Do Wykonawców
biorących udział w postępowaniu
Nr ogłoszenia 523716-N-2018

Dotyczy: przetargu nieograniczonego na: „Przebudowę dróg powiatowych i gminnych – etap II – przebudowa ulic: Wielkopolskiej i Gdańskiej w Świnoujściu” -nr postępowania *WIM.271.1.22.2018.MS.*

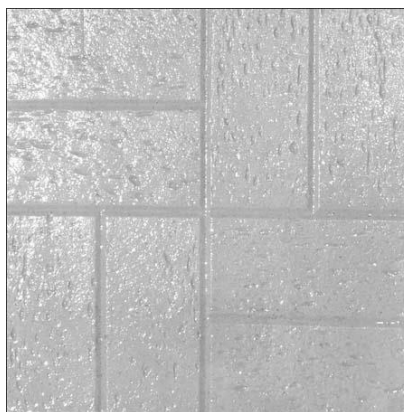
Zwracamy się z prośbą o podanie wzoru na płytkach szarych ryflowanych przeznaczonych na chodnik w ciągu ul. Gdańskiej. Prosimy także o odpowiedź, czy Zamawiający dopuści inny wymiar płytek niż przewidziany w dokumentacji np. 35x35x5?

Zamawiający nie przewiduje zmiany wymiarów płytek chodnikowych przewidzianych do wbudowania na ul. Gdańskiej – należy zastosować płytki o wymiarach 40 cm x 40 cm x 6 cm. Należy zastosować płytki szare ryflowane o wzorze imitującym kostkę brukową betonową typu cegła, zgodnie ze schematem:
